**REF.: Licitación Pública N° 004/2023 – Obra:
"Nexo Cloacal en Campus Universidad
Nacional de Río Negro – Sede Andina – S. C. de
Bariloche.-----"**

Circular Aclaratoria Con Consulta N° 2

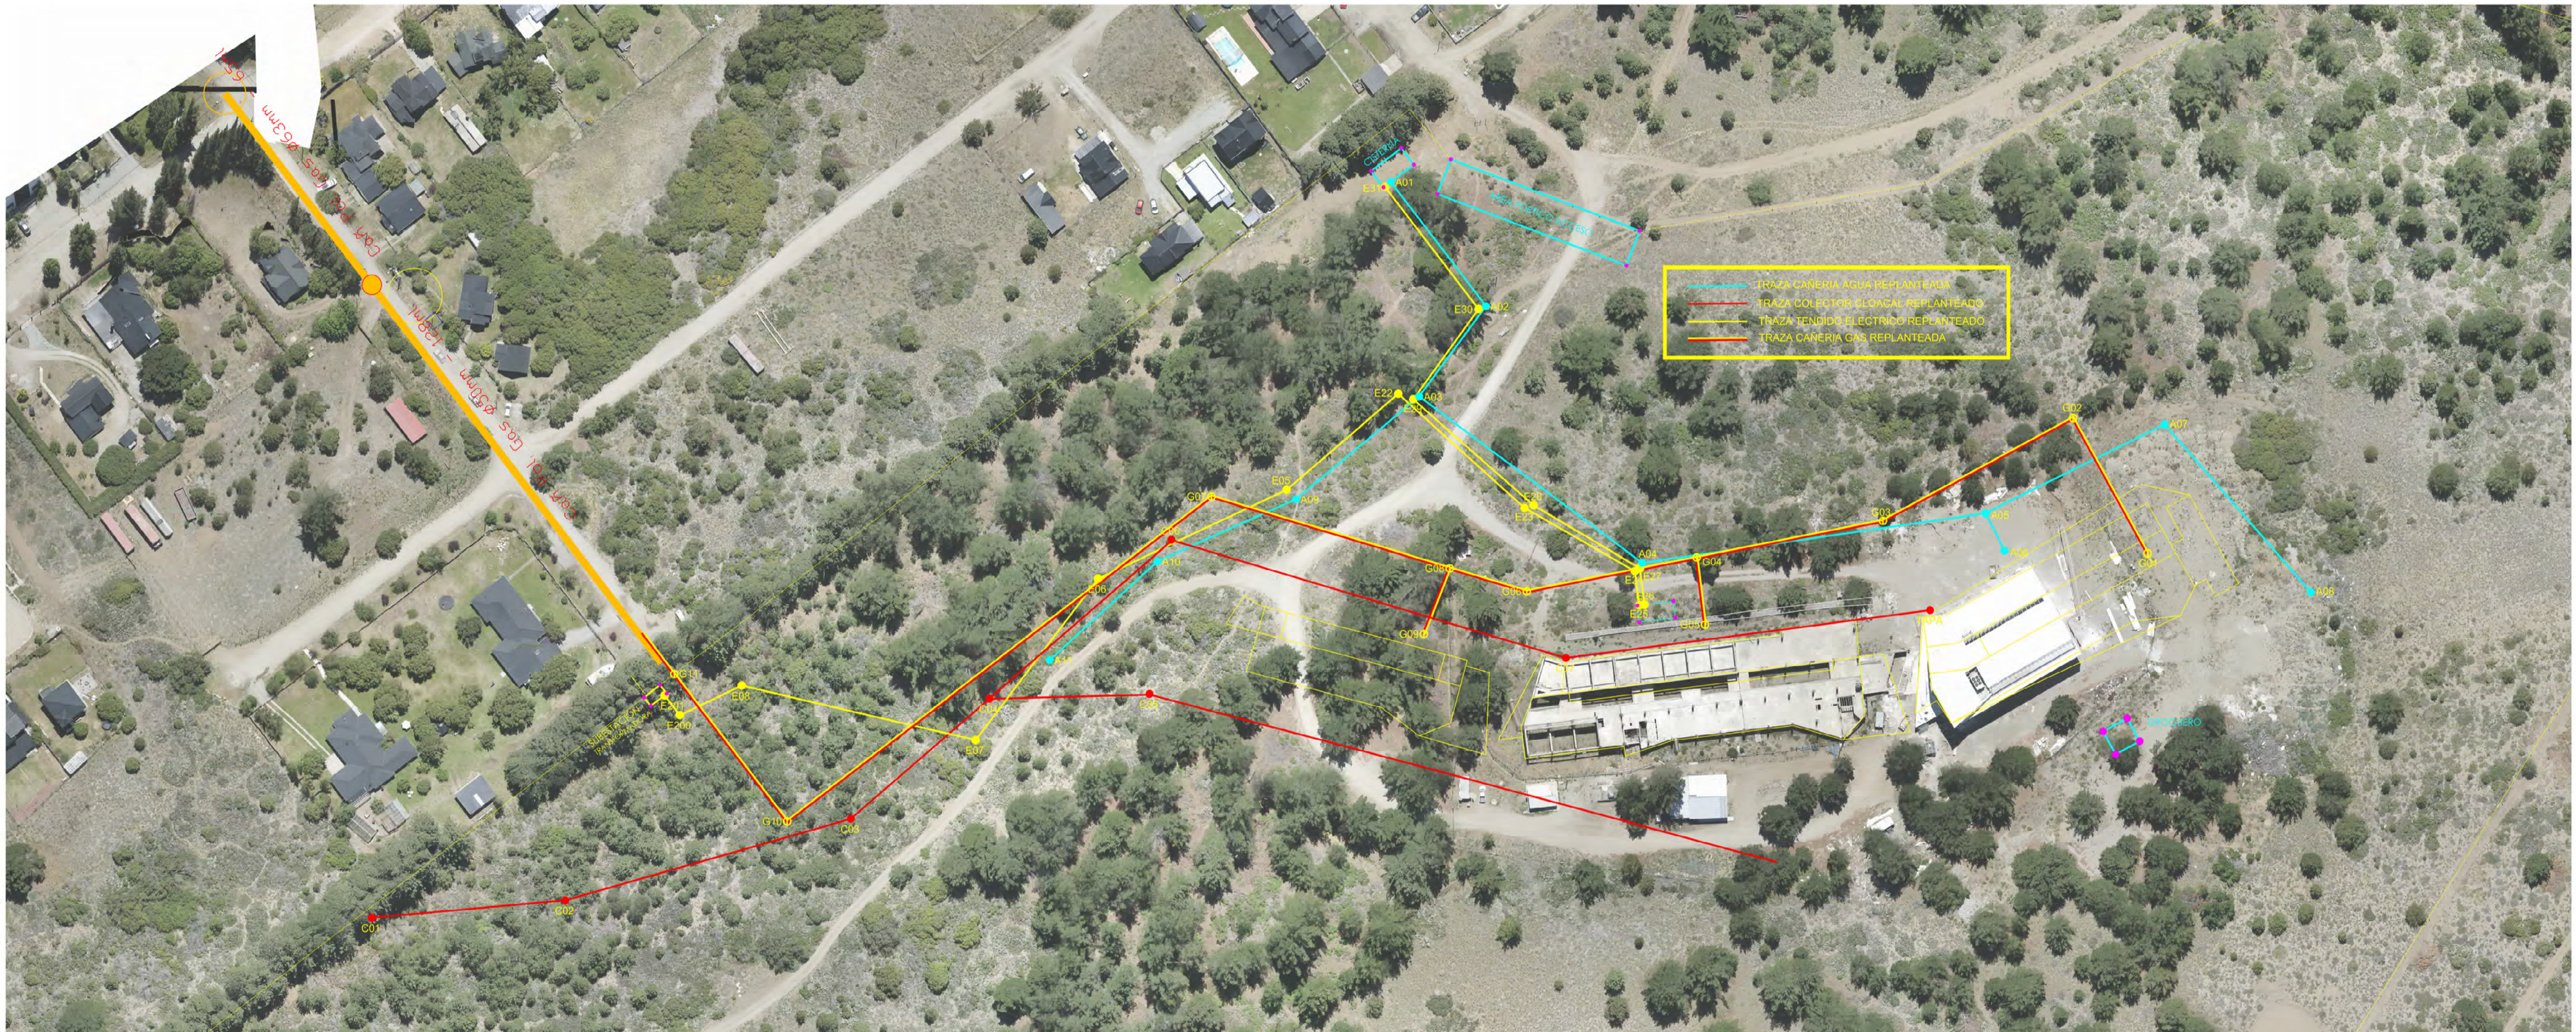
El tramo 1 se precisa confirmación de si el recorrido es cercano a la edificación. Entre los gaviones y el edificio. El tramo 2, 3, 4 y 5 no está referenciado el punto de finalización. Sería necesario colocar algún mojón, de esa forma poder ver los diferentes sectores donde hay que rellenar y donde hay que excavar. Particularmente el tramo 3, 4 y 5 son dentro de un bosque que la diferencia en la traza hace varias posibilidades de trabajos y de diferente costo su ejecución. Lo cual, en estas condiciones, no puede presupuestarse.

Se ratifican los recorridos planteados en la documentación gráfica.
Se adjunta documentación de relevamiento de niveles e informe de agrimensor para mayor conocimiento.

La posición del Generador, fue adaptada a la realizada, ya que el muro de gaviones no se encontró en la posición que indicaba el proyecto. El área del generador se replanteo a 1m en paralelo al muro, respetando las medidas de proyecto.-

Para el caso de las trazas de fluidos líquidos (Agua y Cloaca), se realizó un análisis de las pendientes de las trazas reales, volcadas en el terreno, las mismas, son similares a las que acompañan los distintos proyectos.-

Para el tendido cloacal, no se encontraron contrapendientes que no fueran evaluados en su proyecto.-
